28/06/2023: [ID: 9691] COMMISSARIO STRAORDINARIO ex D.P.C.M. del 23 febbraio 2022 pag. 60  
relativamente a: Giochi olimpici e paraolimpici invernali Milano Cortina 2026.  
S.S. 51 "Variante di Longarone" nell'ambito delle opere funzionali alla sostenibilità dei Giochi  
olimpici e paraolimpici invernali Milano Cortina 2026 - Comuni di localizzazione: Longarone e  
Ponte nelle Alpi (BL).

Procedura di Valutazione di Impatto Ambientale di competenza statale, ai sensi dell'art. 23 del  
D. Lgs. 152/2006 e ss.mm.ii. Codice progetto: VI/23.

**Trasmissione risultanze della seduta del Comitato Tecnico regionale V.I.A. svoltosi in data  
28.06.2023 - Richiesta integrazioni/approfondimenti.**

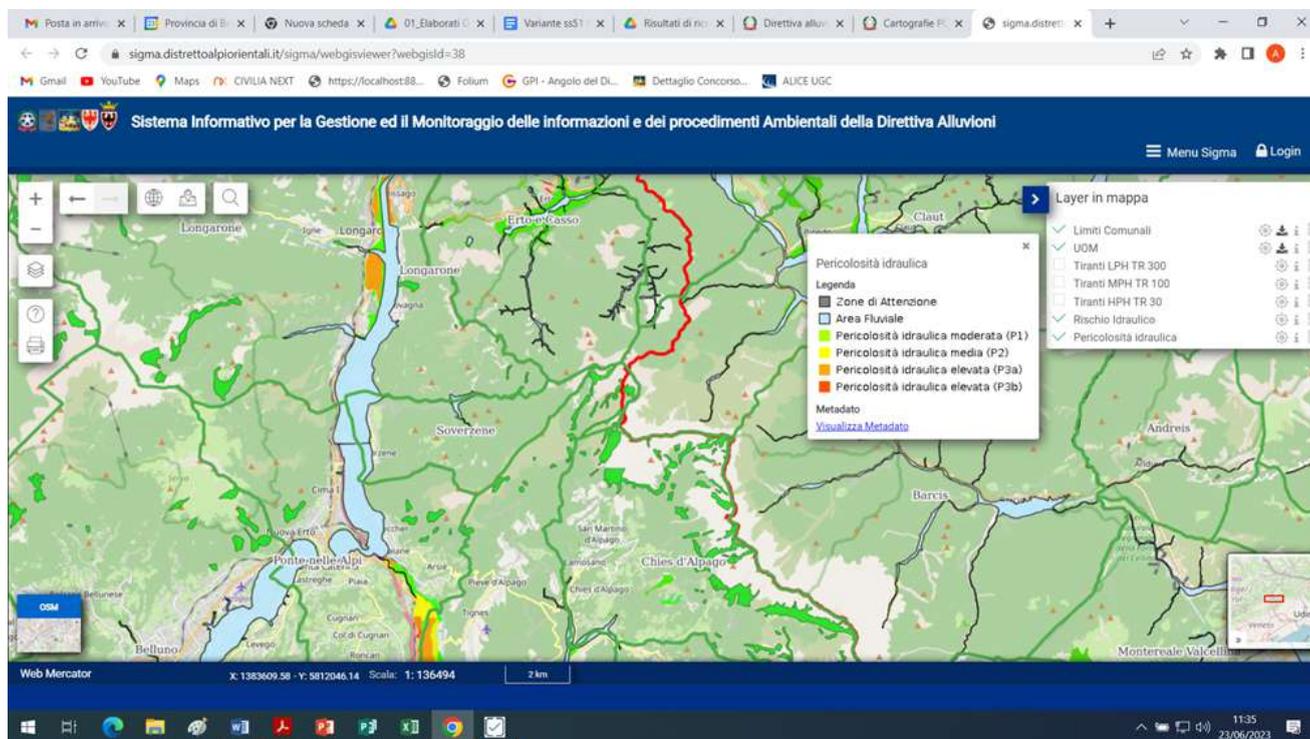
**Si chiede inoltre di aggiornare i parametri di accettabilità dei rifiuti in discarica secondo il D.Lgs 121/2020, considerato che il riferimento al D.M. 27/09/2010 vale solamente per la lettera A della nota alla Tabella 5 dell'art. 6, e fino al 1 gennaio 2024.**

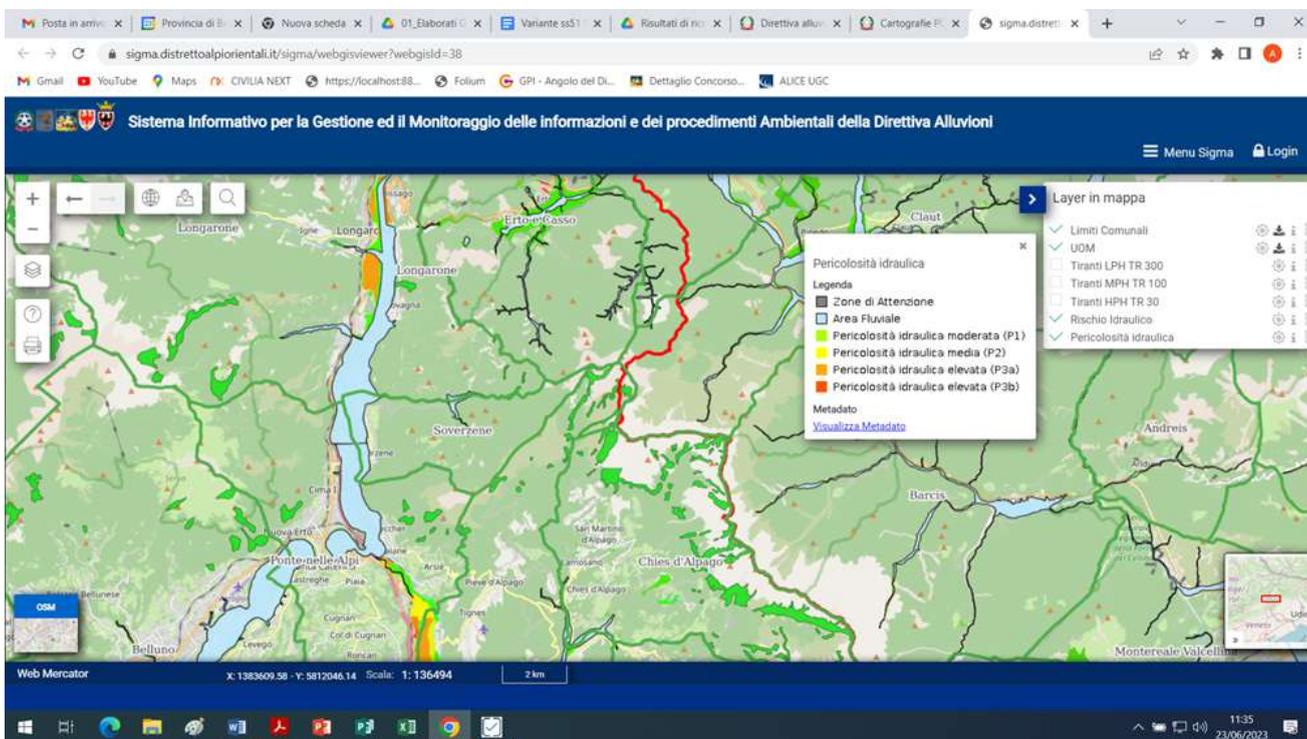
**Si chiede di verificare l'elenco delle discariche pagina 59 e segg. SIA parte IV Relazione poiché non correttamente inquadrate.**
